AMPLIAMENTO CON MODIFICHE FABBRICATO AD
USO COMMERCIALE PER LA REALIZZAZIONE DI UNA
GRANDE STRUTTURA DI VENDITA IN AMBITO "PUA
FELTRINA 6 "

VERIFICA DI ASSOGETTABILITÀ ALLA
PROCEDURA DI VALUTAZIONE DI IMPATTO
AMBIENTALE

INTEGRAZIONI

RELAZIONE TECNICA INTEGRATIVA – REV2

Scenario A, MEDIO PERIODO, accesso alla struttura commerciale con rotatoria IV Lotto

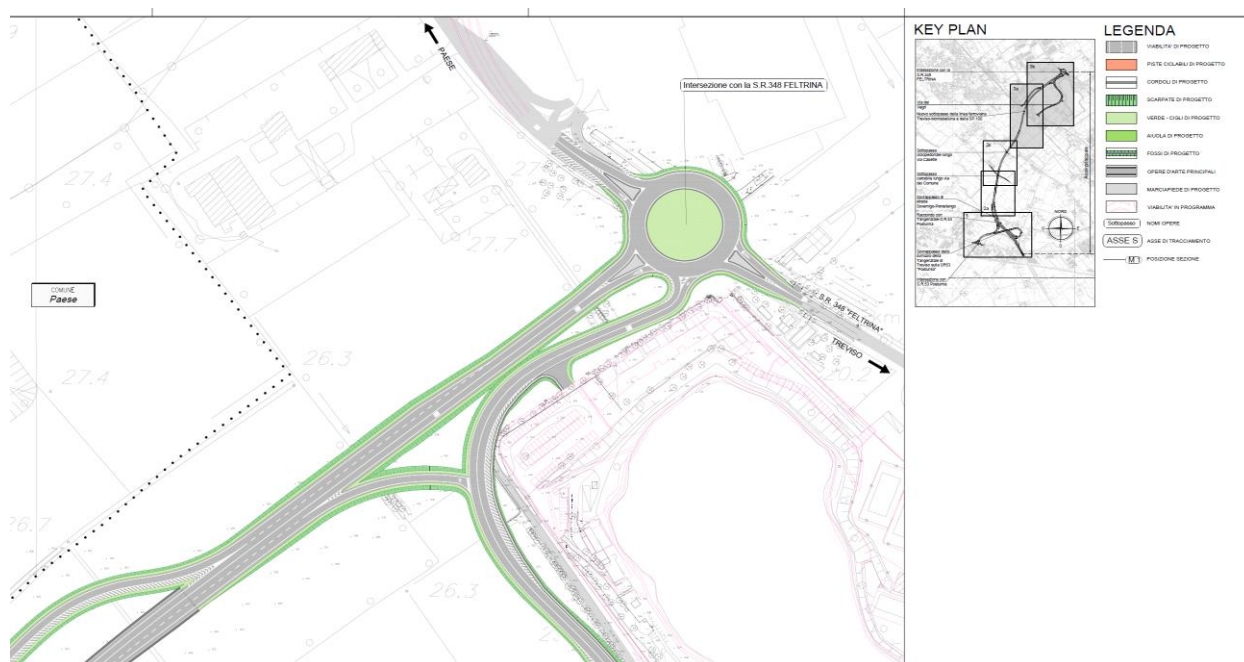
La documentazione dovrà altresì chiarire le modalità e le tempistiche di attuazione delle diverse opere della grande struttura di vendita, con particolare riguardo alla posizione prevista per gli accessi carrai, in relazione al progetto della Tangenziale agli atti, nonché

Nello scenario di Medio Periodo, con l'innesto del IV Lotto della Tangenziale, rimanendo invariata la configurazione di accesso alla struttura commerciale, si procede a ricalcolare le due matrici relative ai due accessi. Per l'accesso in mano destra si ottiene:

Il ritardo calcolato per la manovra in uscita dal parcheggio risulta essere dello stesso LOS dello stato di fatto e dello scenario di Breve Periodo, pur con un incremento del perditempo in uscita dal parcheggio della GSV pienamente accettabile.

La presenza di tutti i traffici riguardanti la struttura IperLando ampliata, gli effetti cumulativi dei nuovi esercizi commerciali realizzati nel breve periodo, considerati con valori cautelativi e il traffico indotto dalla realizzazione del IV Lotto della Tangenziale generano un naturale incremento dei parametri di ritardo e accodamento; tuttavia, su entrambi i rami della SR348 si conserva una riserva di capacità dell'ordine del 30% che può quindi assorbire incrementi di ulteriori flussi nell'ora di punta del venerdì feriale dell'ordine dei 250 veicoli per direzione di marcia. Il livello di Servizio diventa di tipo B, caratterizzato da "circolazione ancora libera, minima riduzione di velocità, comfort accettabile".

Figura 3 estratto relazione previsionale di impatto acustico paragrafo 22

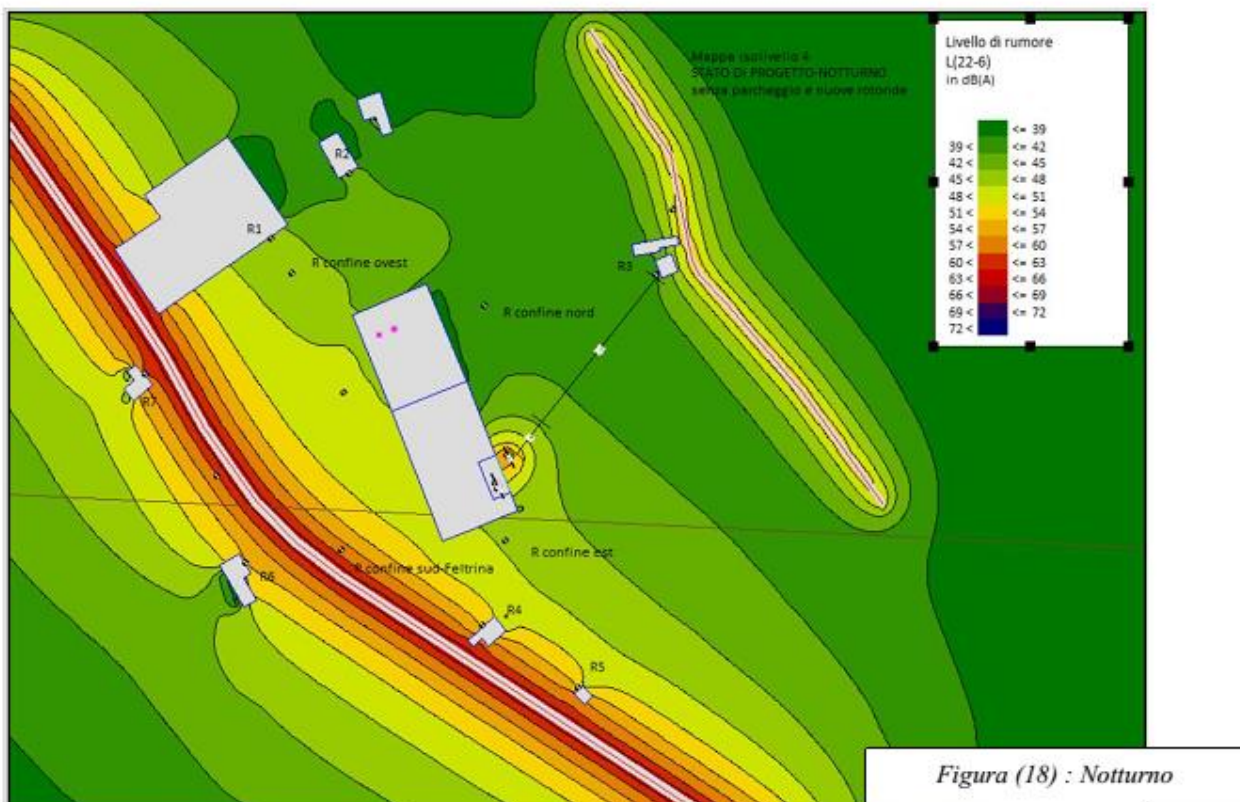
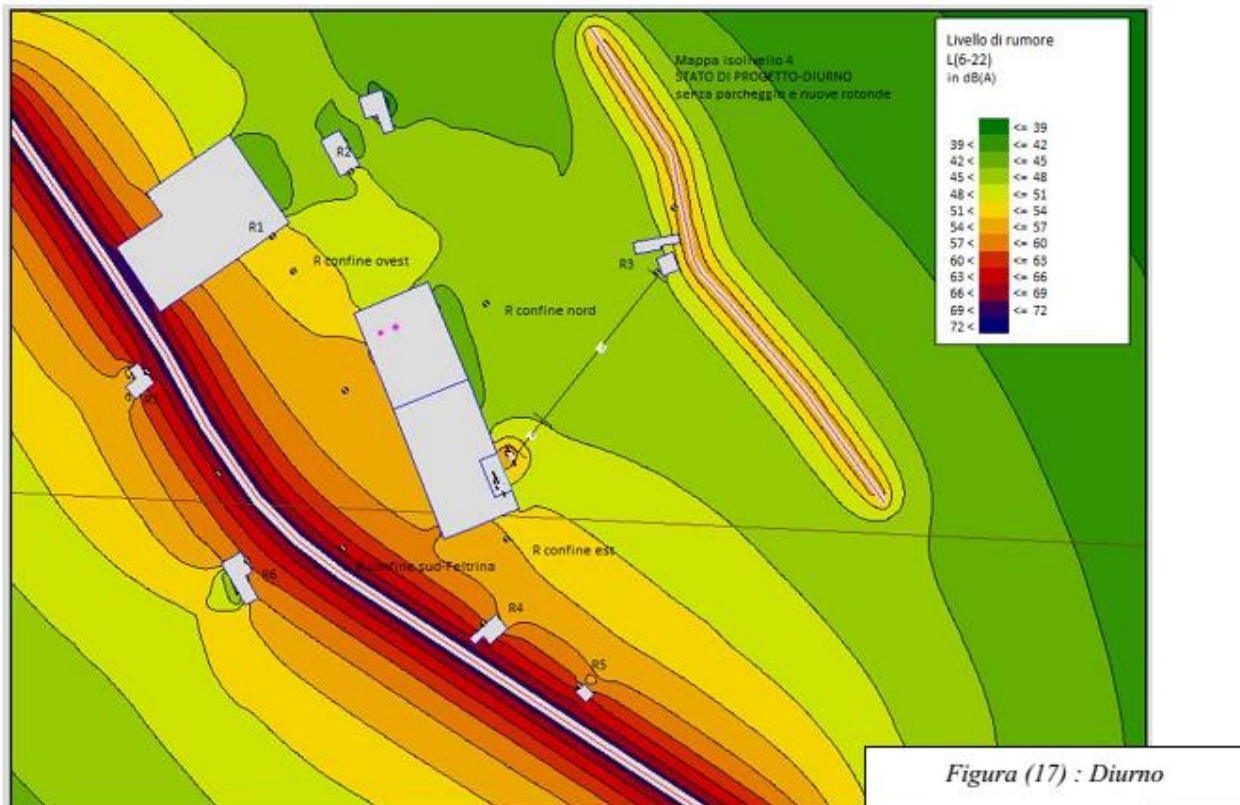
I risultati della verifica (par. 29 e 30) sono adesso presentati in forma tabellare ma ancora in maniera non del tutto decifrabile, tanto da apparire non coerenti con quanto presentato ai paragrafi precedenti. In particolare:

al set preso in considerazione nella prima stesura, sono stati aggiunti, altri 3 recettori (R4, R5 ed R6). I numeri ivi presentati sembrano però non avere alcuna correlazione con i risultati delle simulazioni ricavati dall'applicazione di un modello di calcolo nei par. 26. Questo stesso paragrafo conteneva peraltro già tutte le risposte alla richiesta di chiarimenti che era stata presentata dalla scrivente Agenzia. Tralasciando infatti i nuovi recettori introdotti, per i recettori R1, R2 ed R3, quelli di maggiore interesse, visto che R4, stando a quanto rilevato in relazione, appare in stato di degrado/abbandono, i corrispondenti valori d'immissione sono quelli evincibili dalle colonne relative allo "Stato di progetto" divisi per i due periodi di riferimento caratteristici, diurno e notturno.

22. Verifica taratura modello matematico – stato di fatto ai recettori

Primo passo verificare che il modello matematico offra analoghe risultanze delle misure in opera riportate al precedente paragrafo (17).

M1, M2 ed M3 sono conseguenti dei rilievi strumentali, i rimanenti recettori sono conseguenza del calcolo matematico.

La tabella tiene conto del contributo della SS Feltrina, ricordandosi che nel prosieguo, nelle verifiche di legge per i recettori all'interno delle fasce di pertinenza stradale, il traffico viario verrà escluso.

Figura 5 fase 1

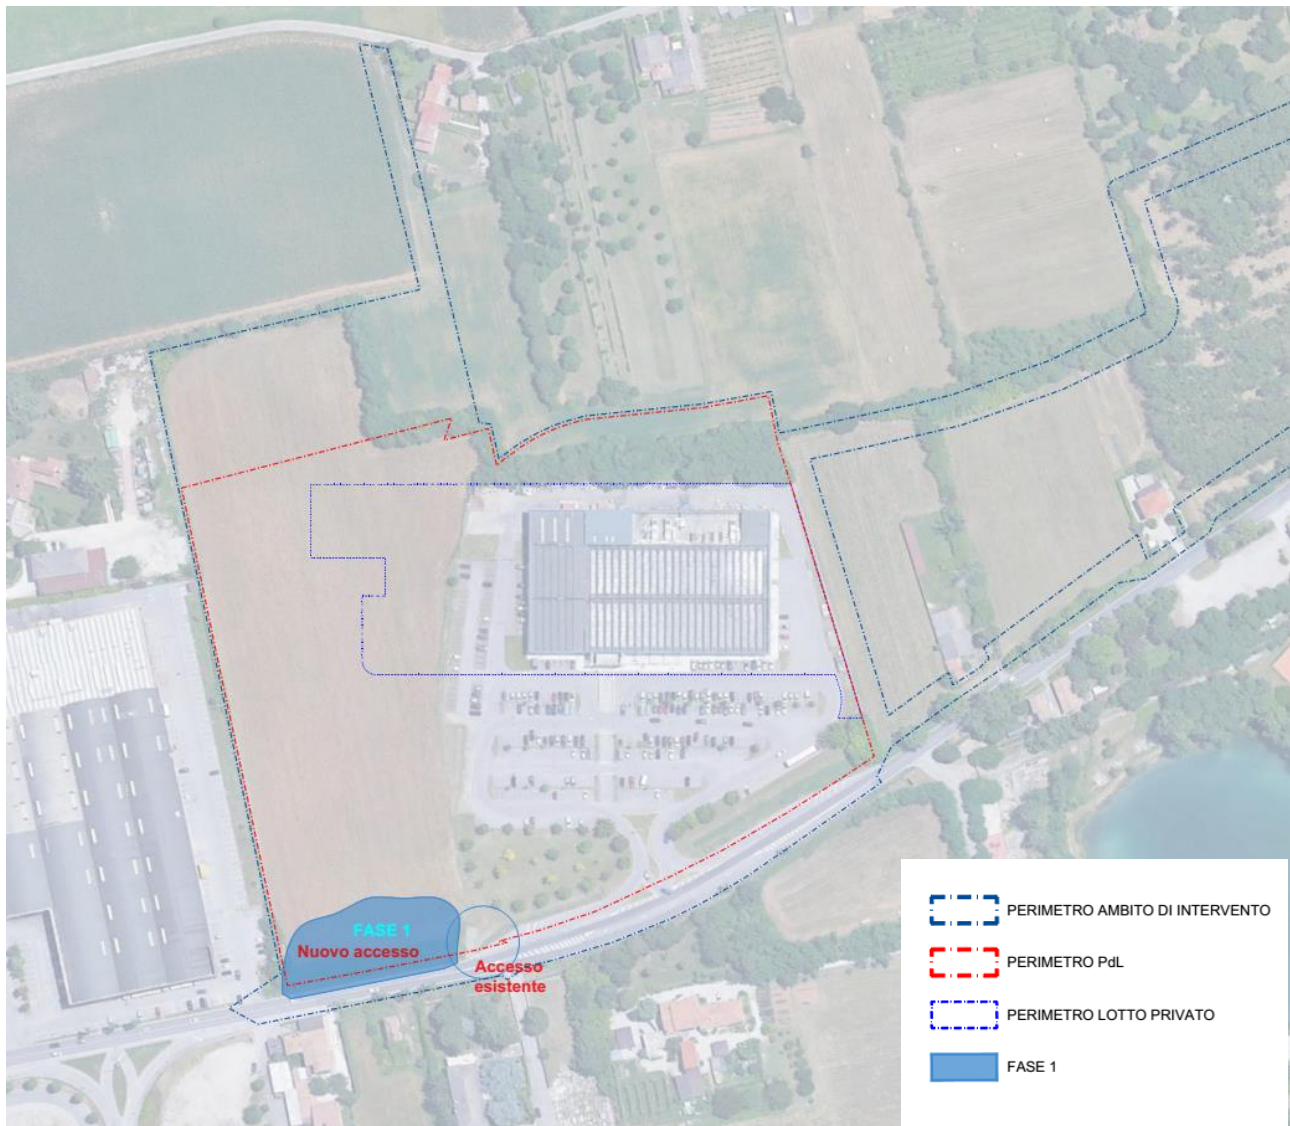
eventuali soluzioni temporanee o fasi transitorie (vedi capitolo 7 e allegato 5 alla presente relazione).

Lavorazioni principali: Rimozione alberature, rimozione linea gas dismessa per circa 100 m in coordinamento con SNAM, e posa di scatolari prefabbricati in calcestruzzo (120x80 cm) per il tombamento.

Impatto viabilistico: Le attività si svolgono in prossimità della strada pubblica ma prevalentemente dall'interno della proprietà privata. Questa fase è propedeutica a creare spazio di manovra interno per le fasi successive, evitando occupazioni permanenti della carreggiata.
